Modification n°1 du PLUi

Notice de présentation

Document approuvé le 11 juillet 2024

- Épernon

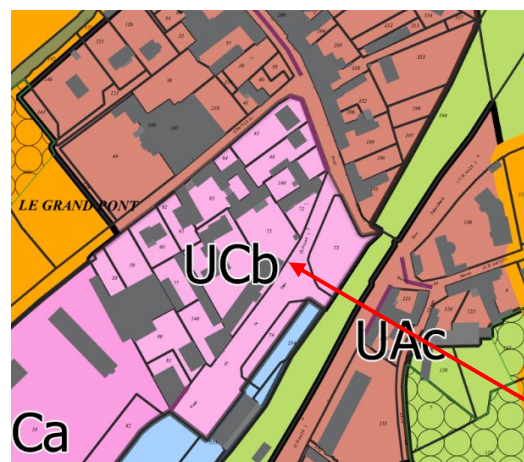
Le bâti, situé sur la parcelle section AK 88, reporté en rouge identifié comme étant un bâtiment pouvant changer de destination n'étant pas le bon, une correction est nécessaire pour identifier à la place le bâtiment situé sur les parcelles section AK 333 et AK334, pouvant changer de destination au titre de l'article L151.11 du code de l'urbanisme.

- Épernon : suppression du linéaire commercial de la rue de Savonnière et création d'un deuxième linéaire commercial côté nord sur la rue des Grands Moulins

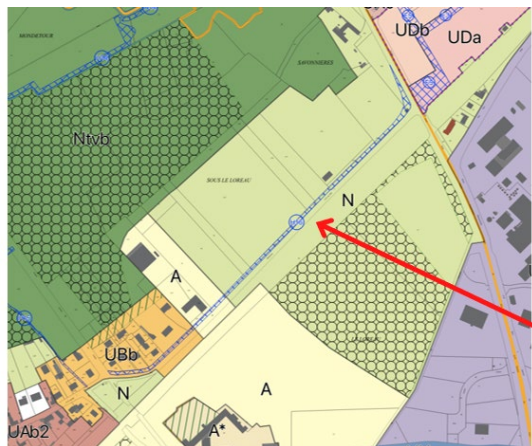
En l'absence de commerces et activités sur la rue de Savonnière, le linéaire commercial va être retiré.

Sur la rue des Grands Moulins, les commerces et activités sont présents de chaque côté de la voirie, un linéaire sera donc dessiné à chaque côté de la voirie.

➤ Hanches : Suppression de l'emplacement réservé H°16

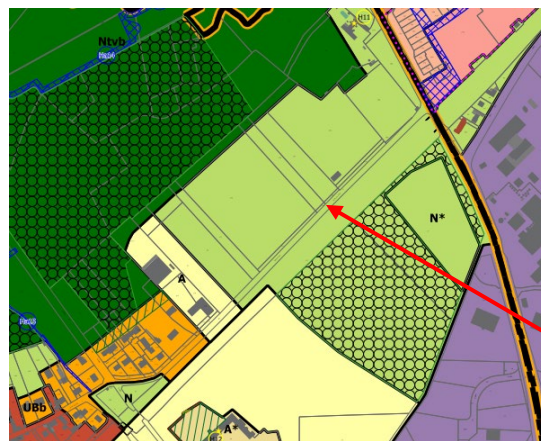
A l'origine, l'emplacement réservé H16 était créé pour permettre l'élargissement de la voirie en lien avec un projet prévu rue de Mondétour. Aujourd'hui ce secteur est classé en zone N, cet emplacement réservé va être retiré.

➤ Hanches : Suppression de l'emplacement réservé H°19

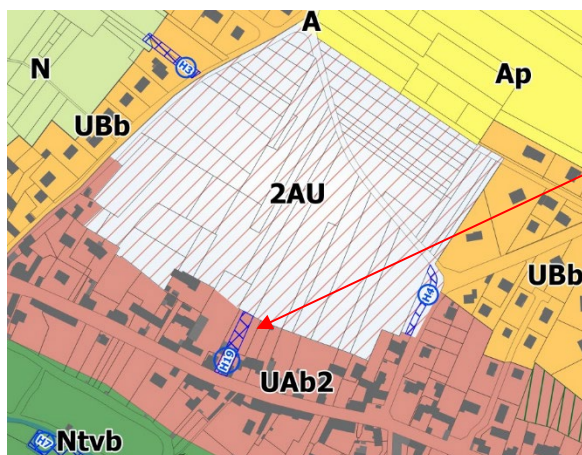
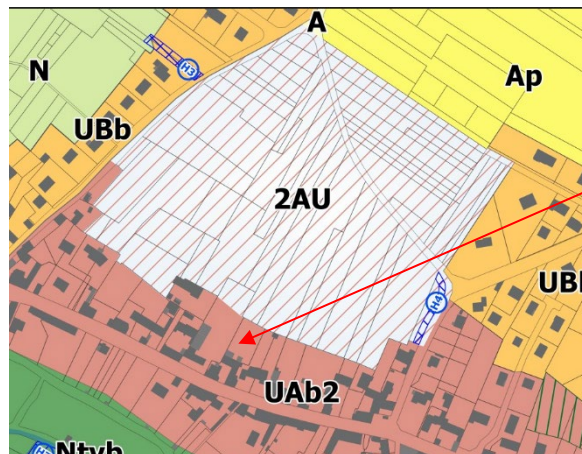
Considérant que la zone 2AU est une zone d'urbanisation à très long terme, la commune de Hanches souhaite procéder à la suppression de l'emplacement réservé n°19 afin de libérer le foncier mobilisé. Cet emplacement réservé va être retiré.

➤ Hanches : création d'un STECAL (secteur de taille et de capacité d'accueil limitée)

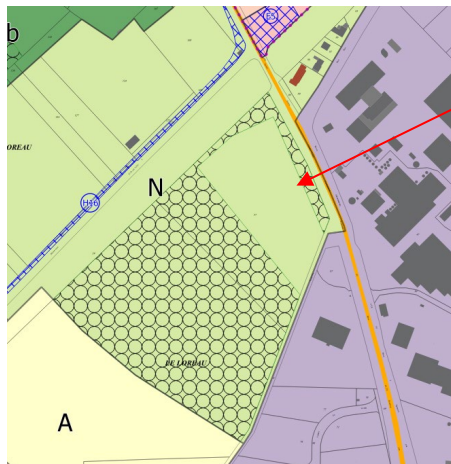
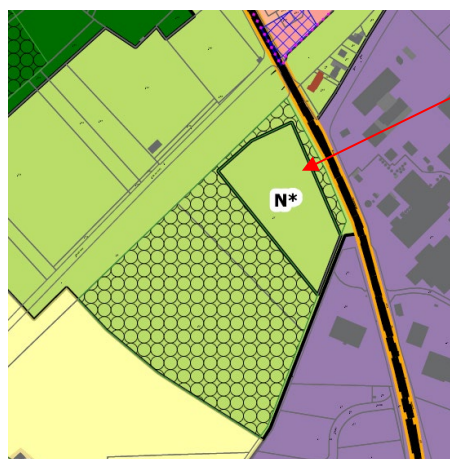
Création d'un STECAL au niveau du parking de SEALED AIR, situé sur la parcelle AV 57 afin de permettre la construction d'ombrières photovoltaïques. Le site qui est classé en zone N sera donc classé en zone N*, et fera l'objet d'une description spécifique dans les annexes réglementaires du PLUi (pièce 4.2).

- Droue-sur-Drouette : suppression de la protection de paysage instituée au titre des dispositions de l'articles L151-23 du code de l'urbanisme, sur le lotissement « Les Charrons »

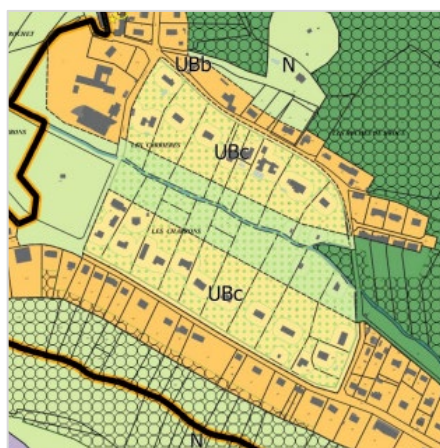
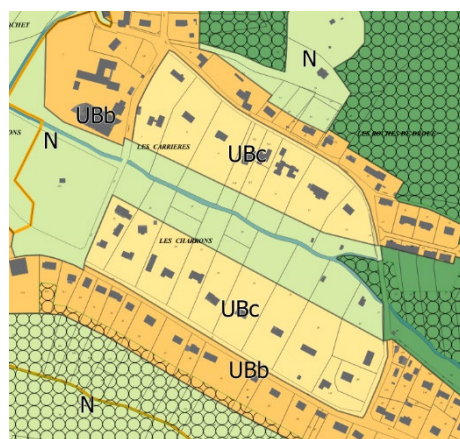
- Le lotissement dénommé « Les Charrons » se situe dans un secteur pavillonnaire, constituant un des extensions excentrées du village. Les parcelles du site sont relativement grandes, de densité plus faible que

les autres secteurs de la commune, situées de part et d'autre de la rivière La Drouette et constituées de jardins paysagers. Les fonds de parcelle sont classés en zone N et étaient identifiés comme des « éléments du patrimoine à préserver » sur le fondement la protection instaurée par les articles L151-23. Dans le projet de modification du PLUi, ces zones ne seront plus identifiées comme éléments à préserver.

➤ Hanches

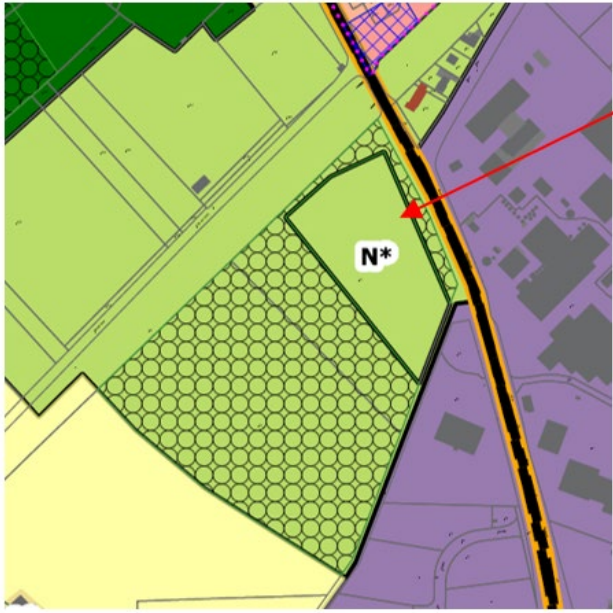
Dans les annexes réglementaires du PLUi (pièce 4.2), il faut ajouter une description spécifique concernant la création d'un STECAL au niveau du parking de SEALED AIR, situé sur la parcelle AV 57, afin de permettre la construction d'ombrières photovoltaïques.

2.5.3 Plan des contraintes : modification du périmètre des zones sensibles au retrait-gonflement

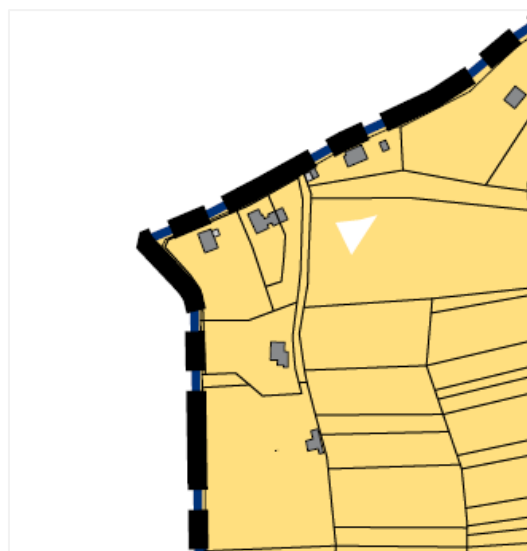
- Sur le plan des contraintes : le périmètre des zones sensible au retrait-gonflement des sols argileux a été actualisé par le BRGM. Le plan sera actualisé.
- Dans le règlement écrit : le règlement écrit fera référence à l'adresse du site du BRGM.

➤ Parcelles AH 217 et 322

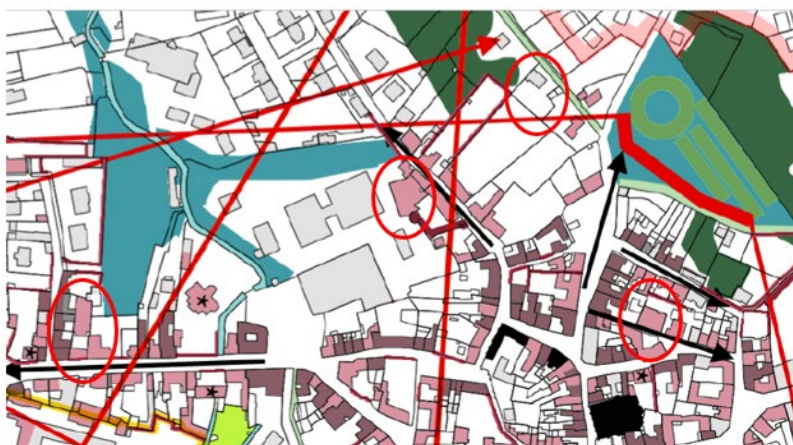
Deux parcelles, AH217 et AH322, sont situées à la lisière de l'espace forestier surplombant la rue du Prieuré Saint Thomas. Cette zone est marquée à la fois par la limite des espaces boisés classés du PLUi et par celles des espaces boisés à protéger du PPMV.

Comme ces deux limites d'espaces de protections ne se superposent pas, une correction est proposée pour faire correspondre sur les parcelles AH217 et AH322 les « espaces boisés à conforter » et préserver sur le plan du PPMV avec les Espaces Boisés Classés tels qu'inscrits au PLUi du Val de Drouette.

➤ Parcelles AC133, AB314, AC100, AE277

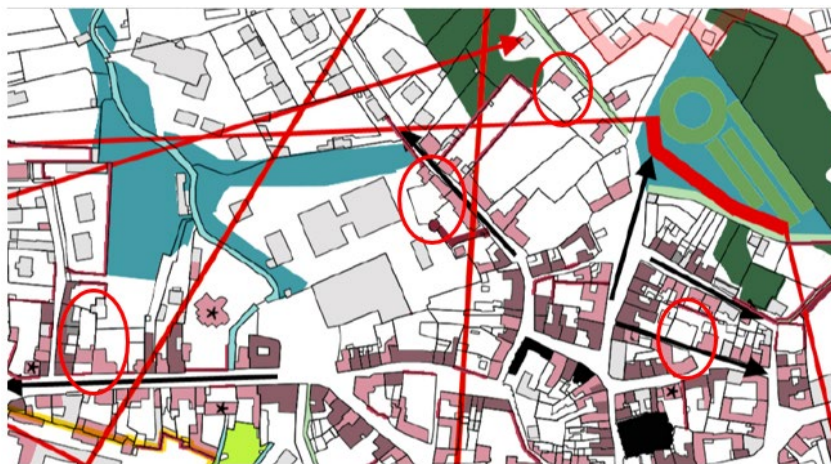
Correction de certaines erreurs matérielles

- Un bâti marqué en blanc est entouré d'espaces de terrains nus inscrits en rose répertoriés comme « bâtis anciens d'intérêt patrimonial à conserver ou restaurer ».
- Le terrain nu est marqué en rose (bâtis anciens d'intérêt patrimonial à conserver ou restaurer).
- L'arrière du terrain nu est marqué en rose (bâtis anciens d'intérêt patrimonial à conserver ou restaurer).
- Terrain non construit marqué en rose (bâtis anciens d'intérêt patrimonial à conserver ou restaurer).
